2013年 11月 11日

株式会社サンメディカル技術研究所

CS220 流路洗浄キットカプラ嵌合部へのスリーブ追加のお知らせ

変更内容

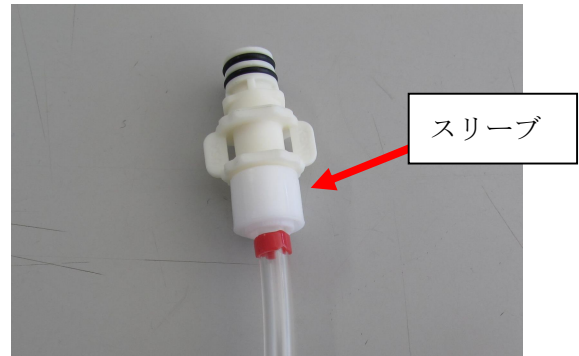
CS220 流路洗浄キット嵌合部からクールシール液が漏出する事象が発生いたしました。これに伴い、嵌合部にスリーブを追加することで、製造時のバラツキを低減させ、クールシール液の漏出を抑えました。

- CS220 流路洗浄キットにスリーブを装着いたします。
- 品番、価格等に変更はございません。

排液側に関しても、同様のスリーブを装着いたします。
